C-30-108-000/CS-009

SPECIAL INFORMATION INSTRUCTION

**ALTERNATOR ADJUSTING ARM SCREW CHANGE
TRUCK, UTILITY, LIGHT, 4 × 4, MILITARY DESIGN
ILTIS, CANADIAN SERIES
(BILINGUAL)**

1987-12-03

Figure 1 Removal/Installation of Alternator Adjusting Arm and Mounting
Figure 1 Dépose et installation du bras de réglage et du support de l'alternateur

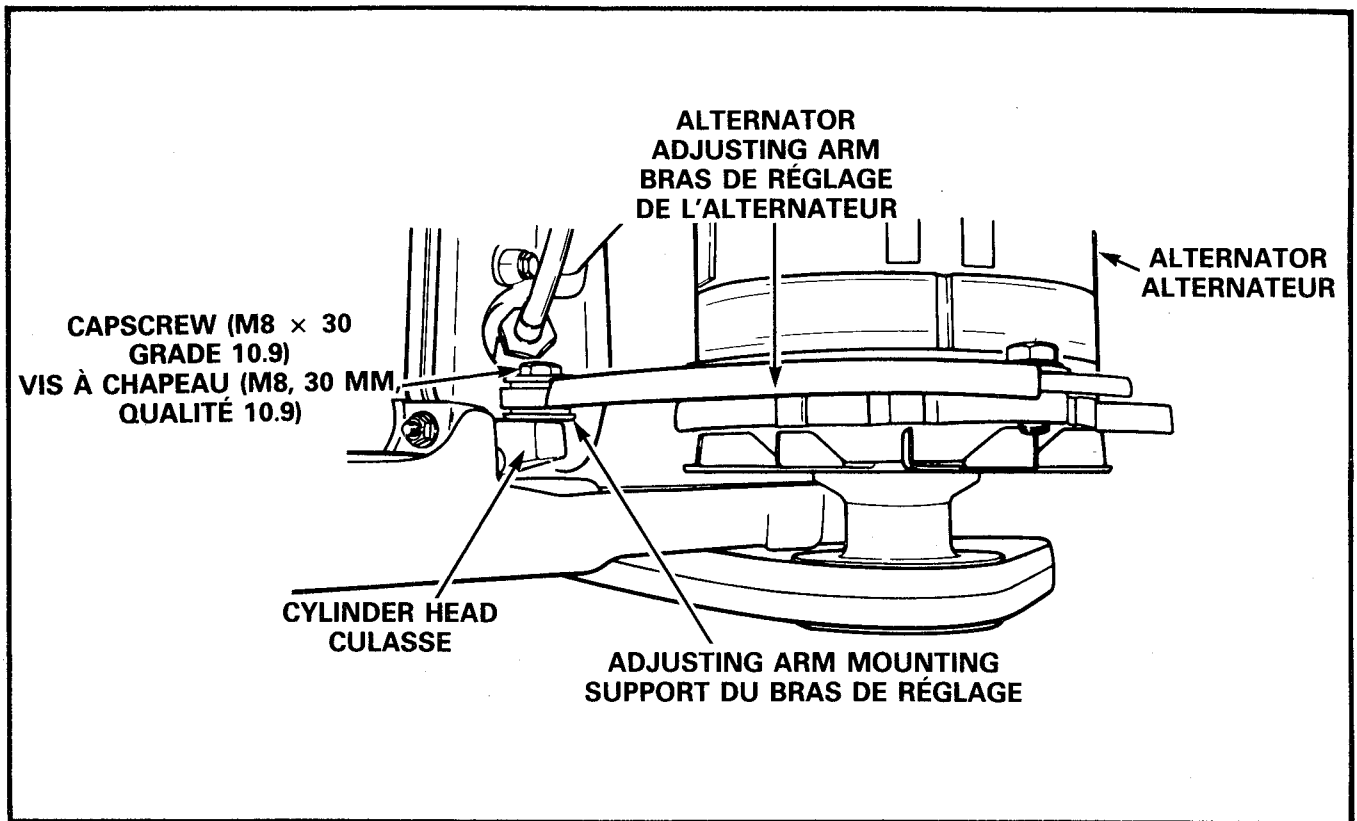
6. It has been found that on occasion the alternator adjusting arm mounting screw, which secures the adjusting arm to the engine cylinder head, breaks due to stress or vibrations.
7. Remedial action is as follows:
 - a. Refer to Figure 1. Inspect the screw head to ensure it is a 10.9 grade screw. If other than 10.9 grade, remove the screw and adjusting arm.
 - b. Refer to Figure 2. Disassemble and inspect the arm rubber bushing for internal abrasive wear. Replace the bushing, if worn.

6. Il est arrivé que la vis retenant le bras de réglage de l'alternateur à la culasse du moteur se brise sous l'effet des contraintes ou des vibrations.
7. Les correctifs à apporter sont les suivants:
 - a. Se référer à la figure 1. Inspecter la tête de la vis pour s'assurer qu'il s'agit bien d'une vis de qualité 10.9. Dans le cas contraire, retirer la vis et le bras de réglage.
 - b. Se référer à la figure 2. Démontez et inspectez le coussinet en caoutchouc pour déceler toute trace d'usure. Remplacer si usé.

- c. Reassemble and install the adjusting arm to the engine block using the new 10.9 grade screw, see materiel list. Torque the screw to 30 N.m (22 ft/lb).
- d. Adjust the alternator belt.
- e. Enter new screw part at PPB No. A03110 of Parts Manual C-30-108-000/MY-000.

- c. Remonter le bras de réglage à la culasse du moteur à l'aide de la nouvelle vis de qualité 10.9 (voir matériel requis), Serrer la vis à 30 Nm (22 lb/pi).
- d. Régler la courroie de l'alternateur.
- e. Inscrire la nouvelle référence de la vis dans l'état détaillé d'approvisionnement A03110 du Manuel de pièces, C-30-108-000/MY-000.
